# 110年度臺南市都市設計審議委員會 第2次會議紀錄

中華民國110年3月4日府都設字第1100296075號函

## 110 年度臺南市都市設計審議委員會第 2 次會議紀錄

圖六-24 科技工業區住宅區整體規劃範圍示意圖

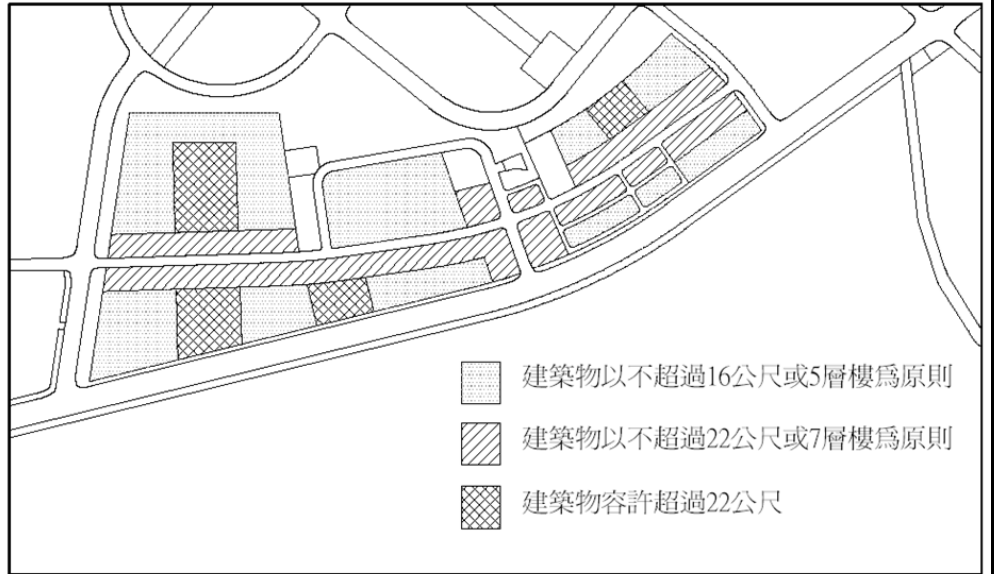
之五大街廓住宅區(如下頁圖六-24)，每一街廓必須整體規劃，並經都市設計審議後始得核發建築執照，但可分期開發；開發上如有變更，仍須再提都市設計審議。」，本案基地屬上開五大街廓住宅區之一，該街廓應作整體規劃並經都市設計審議。
